(仮称) 江坂計画に係る対象事業内容の一部変更に伴う環境影響について

変更内容：自走式駐車場を機械式駐車場に変更

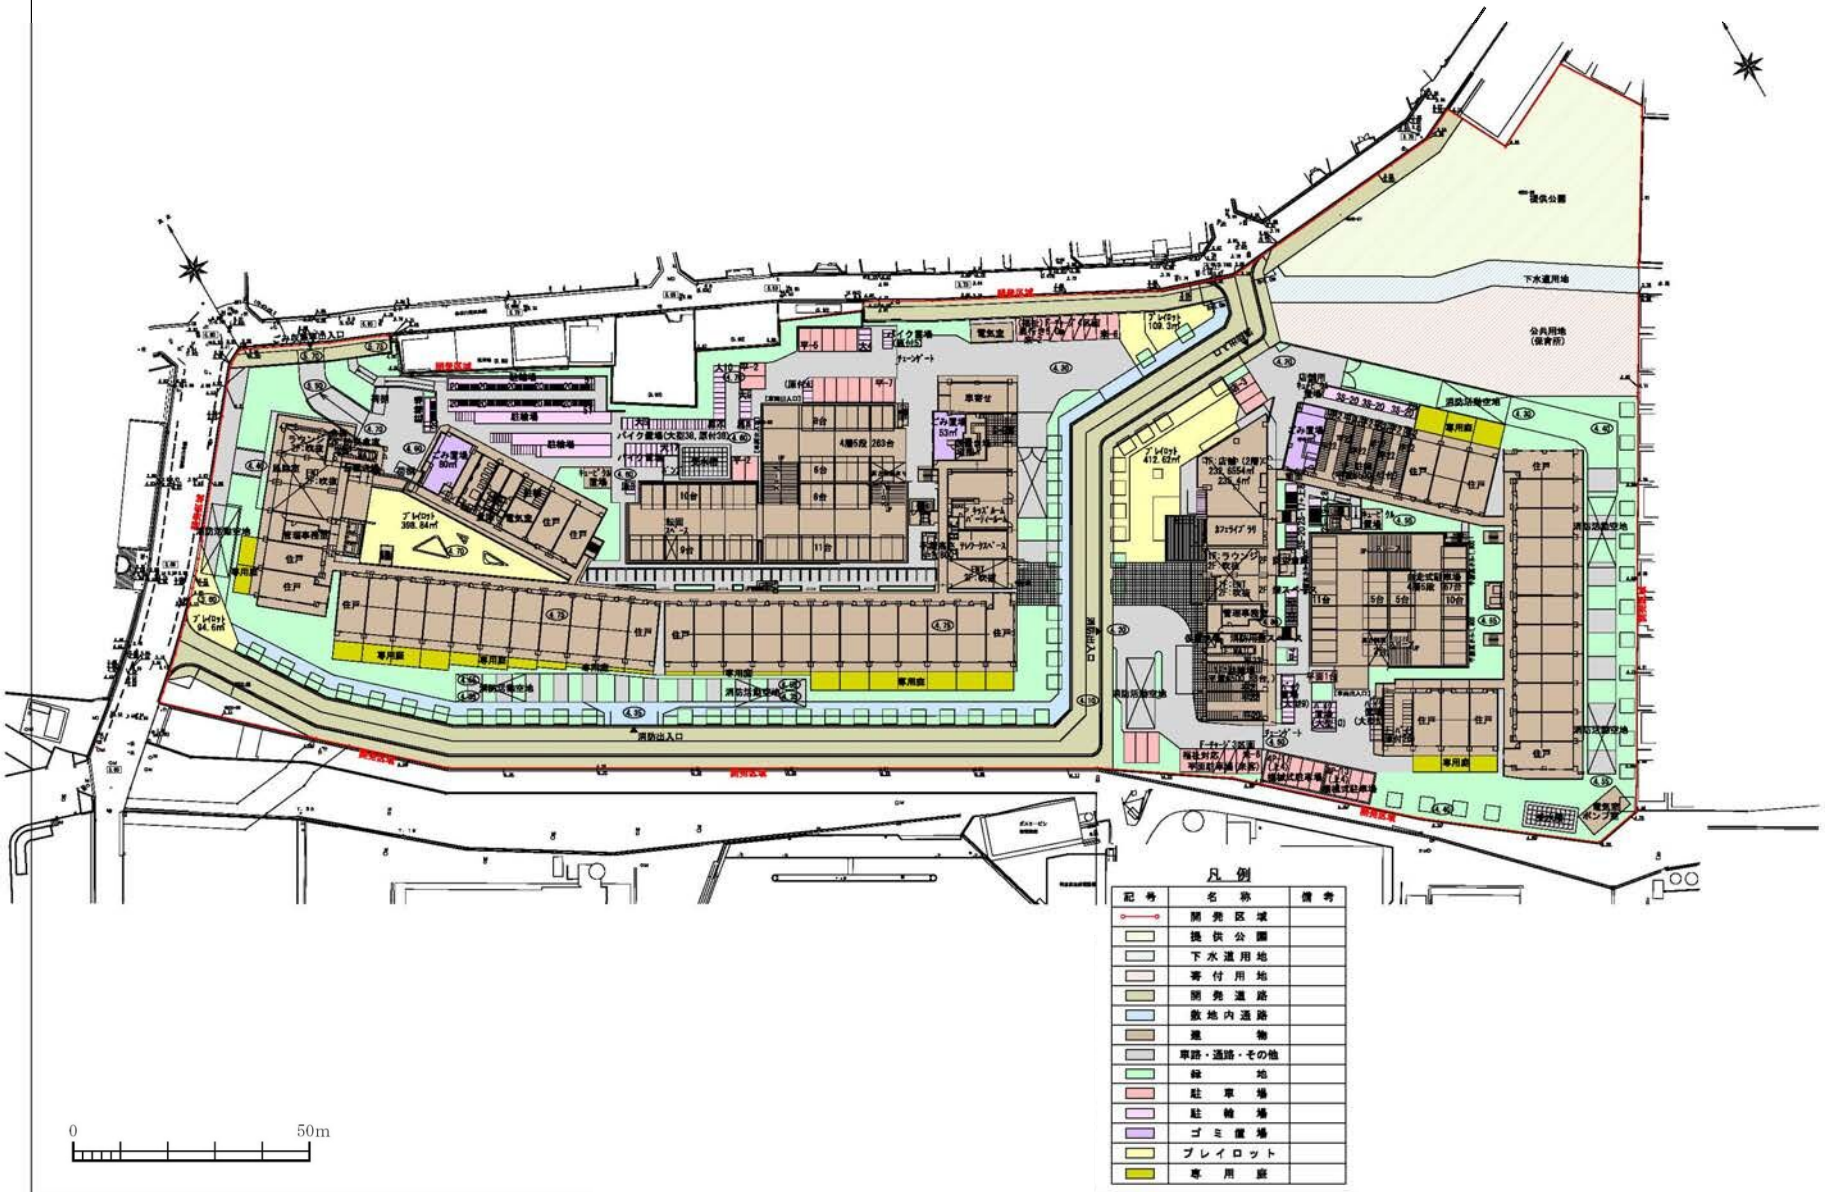
駐車場台数については、吹田市開発事業の手続等に関する条例、共同住宅の自動車用駐車施設の緩和基準のうち「戸数の75%以上」を適用している（変更前：西敷地77.4%、東敷地82.7%、変更後：西敷地75.2%、東敷地76.8%）。なお、周辺の事業者関連物件での駐車場利用率を参考に駐車場台数について再度検討、削減し、駐車場のボリュームを低減している。

また、緩和措置の適用のために別途設置しなければならないプレイロット面積については、必要な基準（西敷地：531.875㎡、東敷地：366.563㎡）に対して、変更後に西敷地563.44㎡、東敷地381.76㎡を確保しており必要面積を満たしている。なお、変更後の共同住宅敷地全体のプレイロット面積は、開発条例に基づく面積と合わせ1,038.1㎡（西敷地609.74㎡、東敷地428.36㎡）となり、変更前の1,177.18㎡と比べ減少している。一方、緑地面積については、プレイロットでの植栽木（高木、中木）加算や東敷地の消防空地での緑地確保などにより、500㎡程度増加している。

環境要素	影響
ヒートアイランド現象	機械式駐車場は、計画変更前の自走式駐車場、平面駐車場及び車路に設置される計画である。開発道路沿いの高木植栽等、植栽計画に大きな変更はなく、プレイロットは減少しているものの、緑地面積は増加していることから、著しい影響はないと考えられる。
緑化	
人と自然とのふれあいの場

事業地北側道路からの景観【西敷地：自走駐→機械駐】

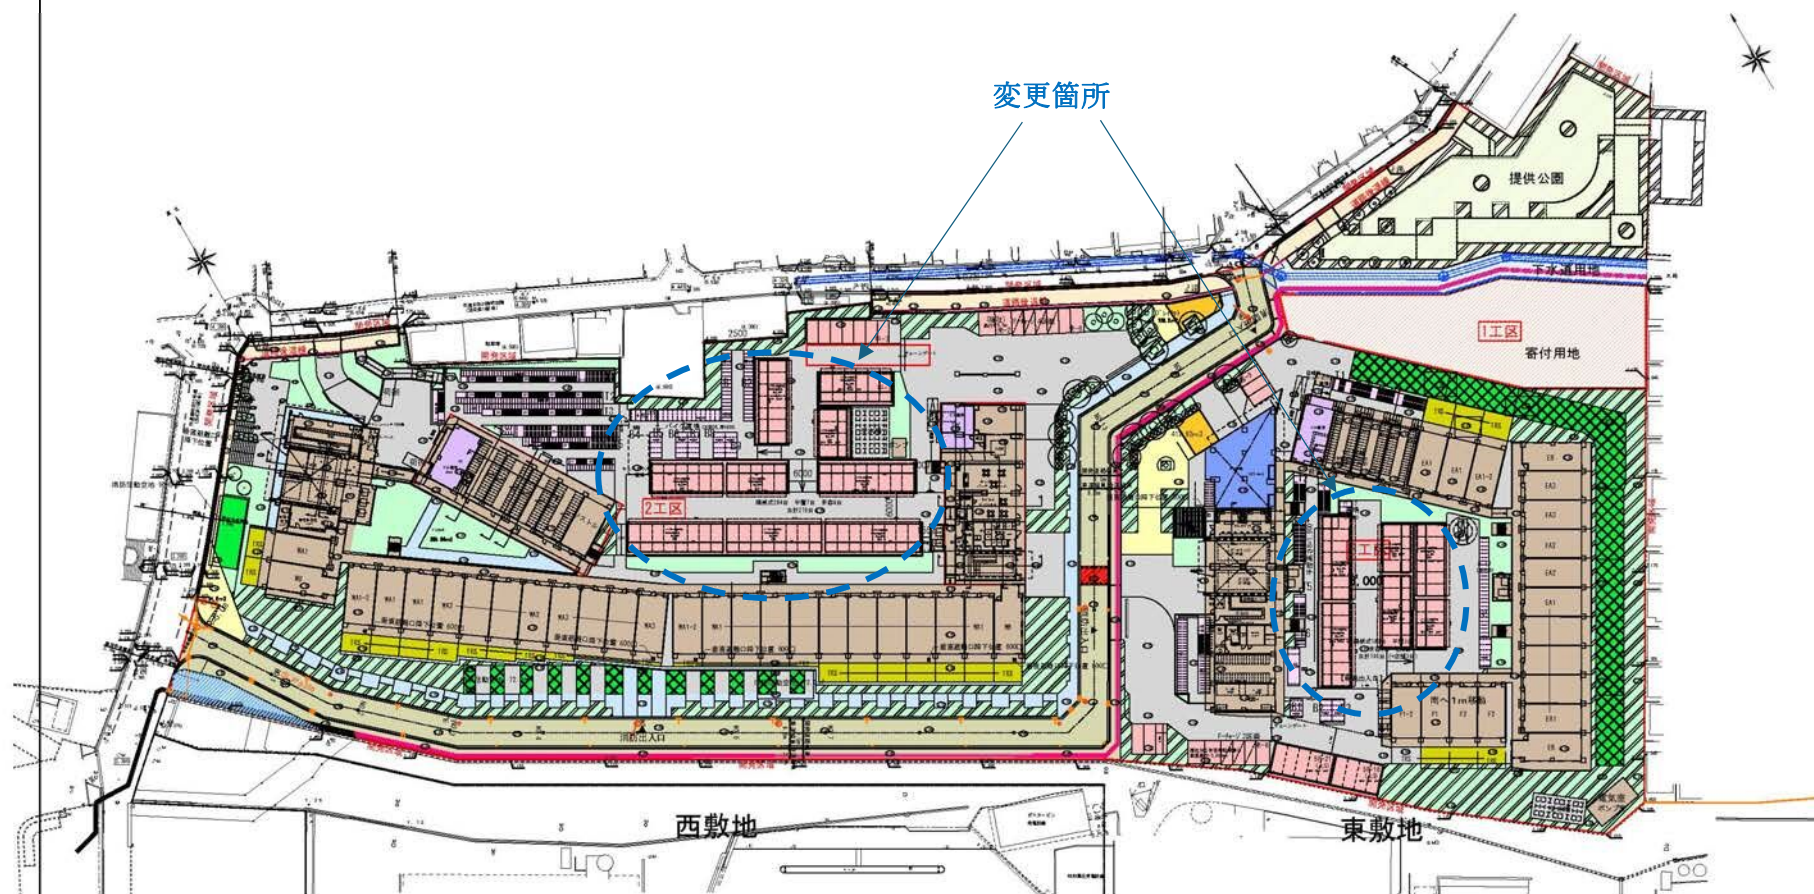
環境要素	影響
景観	機械式駐車場の一部は現計画より北側に配置されるものの、駐車場の高さが変更前と比較して約6m低くなることから、北側周辺地に対する圧迫感は軽減されるものと考えられる。(別紙2参照) また、近隣民有地と本計画地との敷地境界沿いには目隠しフェンスの設置を予定しており、機械式駐車場の骨組み等の構造物が近隣民有地側から見えにくくなるよう配慮した計画とすることから、変更による景観への著しい影響はないと考えられる。なお、今後、詳細設計にあたっては審査会等の意見も伺い、さらに景観に配慮した設計となるよう努める。
日照阻害	主要な環境影響要因は計画建物(住居部)であり、駐車場施設からの影響はほとんどないこと、駐車場設備には、侵入検知センサ、落下防止装置、入庫時の車長検知センサや電子ロックキー等の安全機能が備えられている(国土交通省による駐車場法施行規則による安全基準適合)ことから、変更による著しい影響はないと考えられる。
テレビ受信障害	
自然災害危険度・地域防災力
